Participation à l'enquête publique relative au projet de création de parc d'éoliennes sur la commune de Moulézan (30).

Aussi notre regard est-il essentiellement porté sur le document intitulé *Volume AE-2-2, Etude d'impact sur l'environnement. Parc éolien de Moulézan*, en date de mars 2023, version n°4 consolidée.

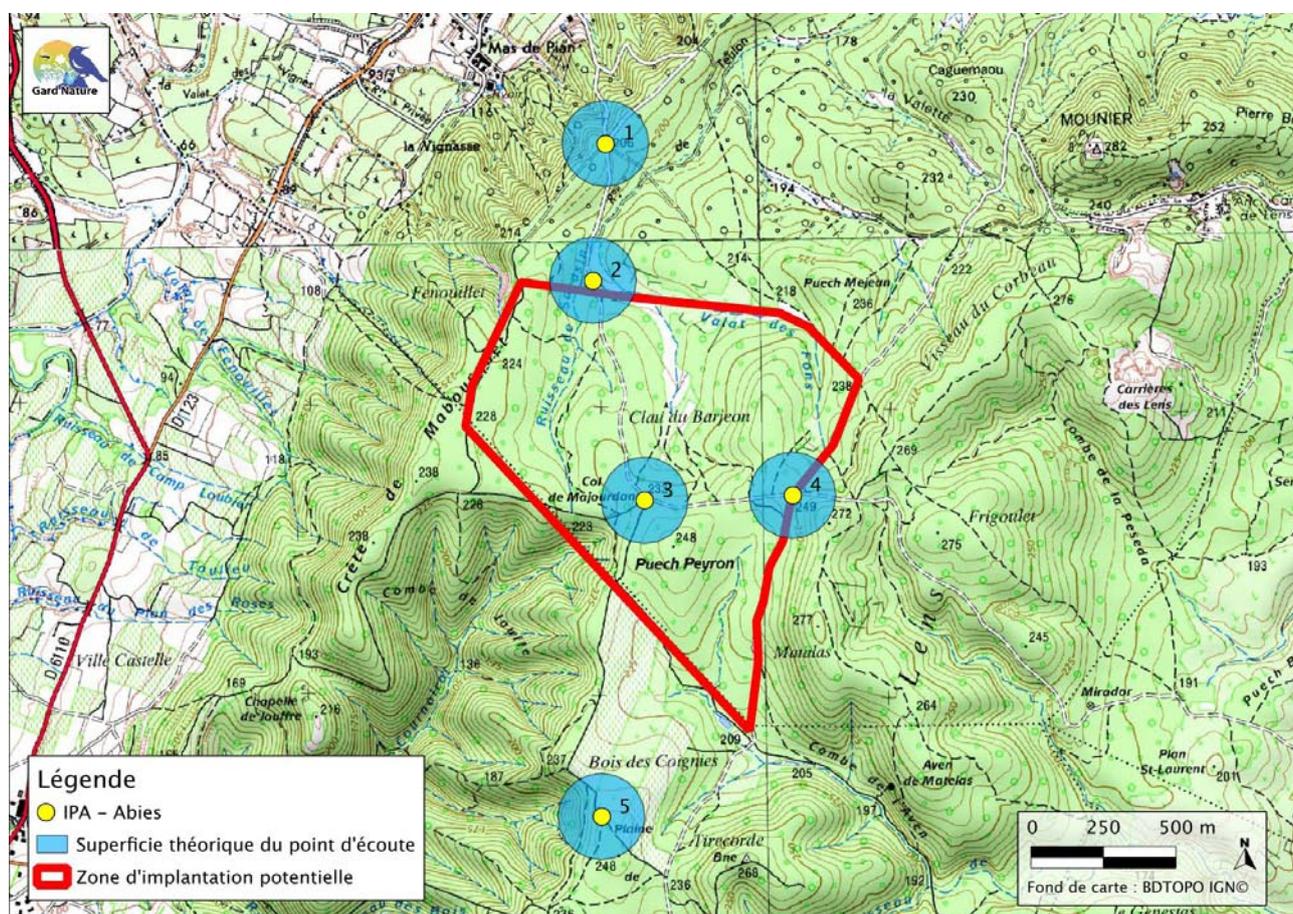
Si nous appliquons un tampon de 150 mètres de rayon afin d'apprécier les aires théoriques de perception des chants d'oiseaux, voici ce que cela donne :

La carte ci-dessus, reprenant les points IPA de la carte p. 36, permet de constater que la méthode mise en oeuvre ne couvre pas l'intégralité de la zone d'étude, loin s'en faut.

Aussi déplorons-nous que la méthode choisie n'est pas en mesure de collecter les informations requises pour apprécier justement l'état des lieux initial des oiseaux nicheurs, c'est-à-dire connaître le nombre de couples nicheurs dans la zone d'implantation potentielle avant mise en oeuvre du projet.

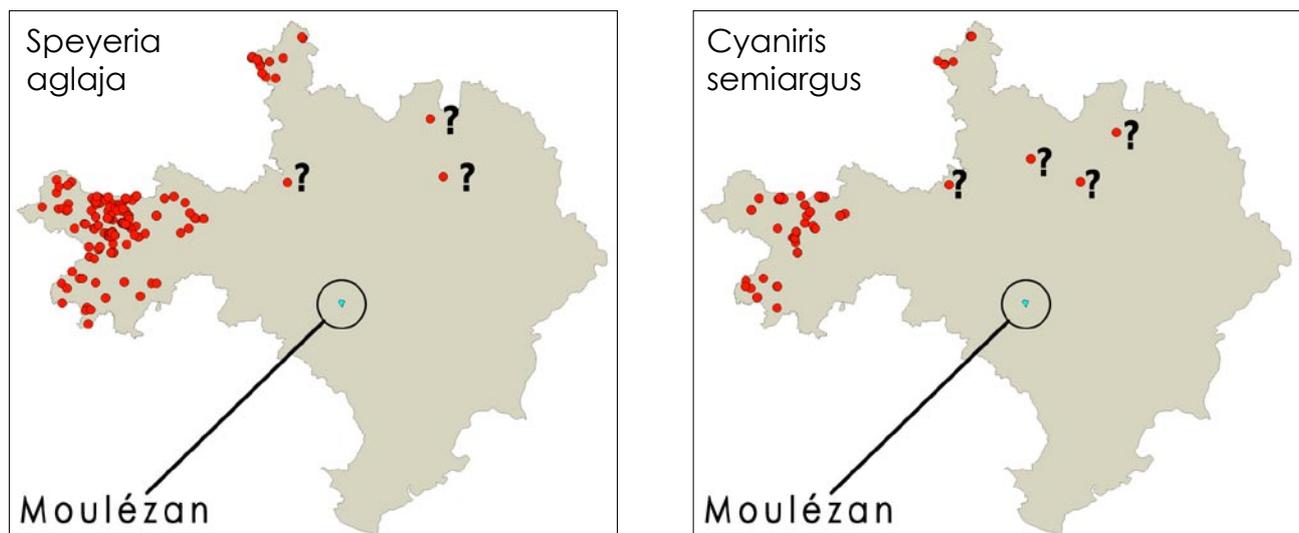
A propos du suivi en continu sur mât de mesure - p. 134 :

On retrouve ce fort score de la Barbastelle (près de 500 contacts), ainsi qu'un record tout à fait surprenant pour les Oreillards, qui comptabilisent plus de 2 000 contacts auditifs !

Conclusion pour les chiroptères : pour ces deux espèces, la Barbastelle d'Europe et les Oreillards (Oreillard gris selon toute vraisemblance), selon notre expérience en contexte similaire de forêts méditerranéennes, ces résultats sont tout à fait remarquables et ne sauraient être minimisés au nom de l'application mathématique de tableaux de références moyennes françaises. L'enjeu local de conservation pour ces deux espèces, page 138, doit être révisé à la hausse !

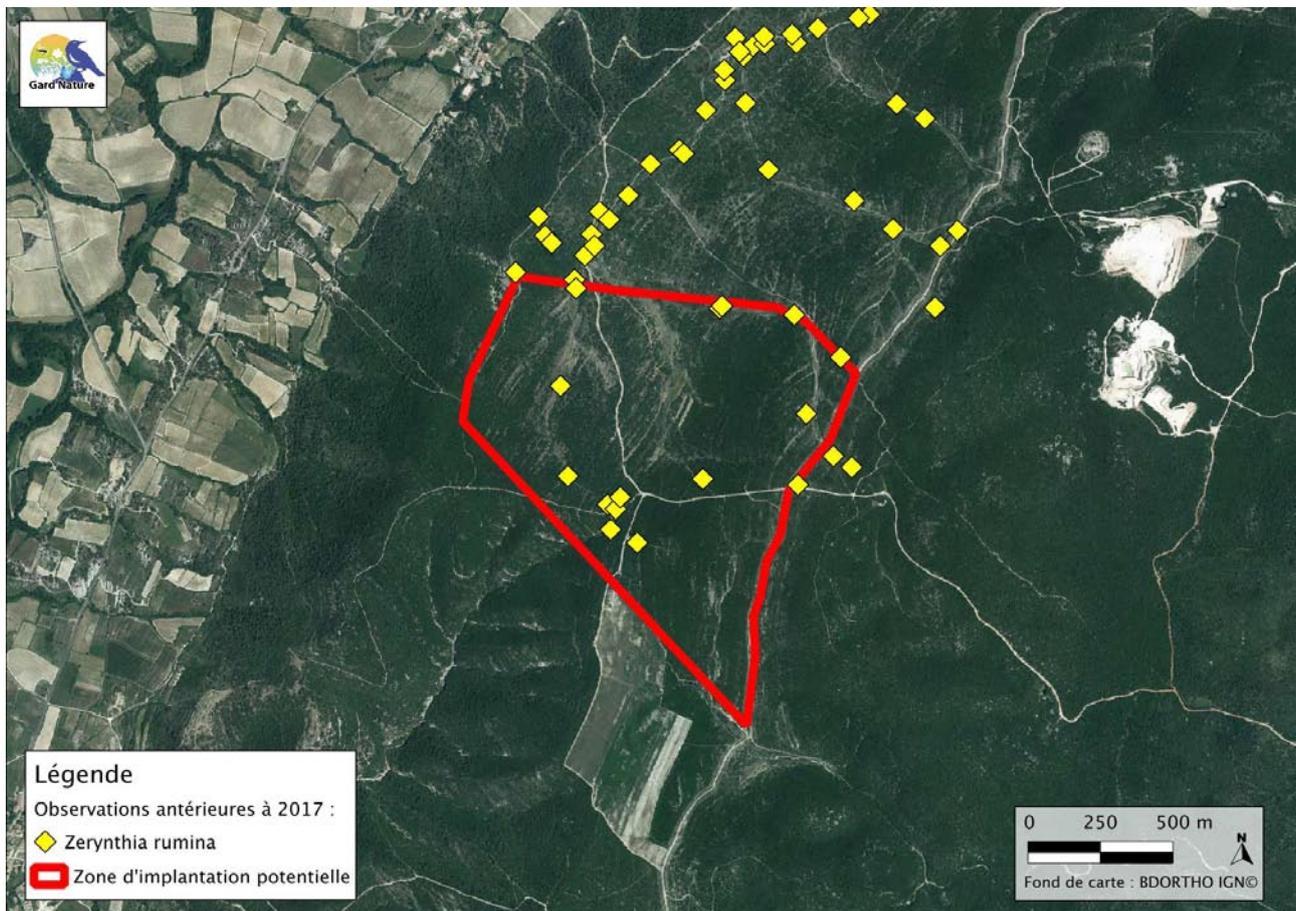
Les cartes de la page 143 sont particulièrement bien faites : on y apprend que les deux papillons à enjeu patrimonial se contentent d'occuper la lisière Est du site, comme s'il ne voulaient pas empiéter trop avant le secteur dévolu aux futures éoliennes.

Pourtant, étant donné les recherches antérieures dans le Bois des Lens, observations versées au SINP Languedoc-Roussillon, il eut été simple et souhaitable de montrer les connaissances préalables, au moins concernant les espèces à fort enjeu patrimonial, comme la Proserpine *Zerynthia rumina*. La carte ci-dessous montre les informations disponibles de la sorte :

La répartition suit assez bien les déambulation des observateurs (ici essentiellement Christine Marsteau, entre 2010 et 2014). Et l'on voit apparaître de nombreuses Proserpines au coeur même de la zone d'implantation potentielle.
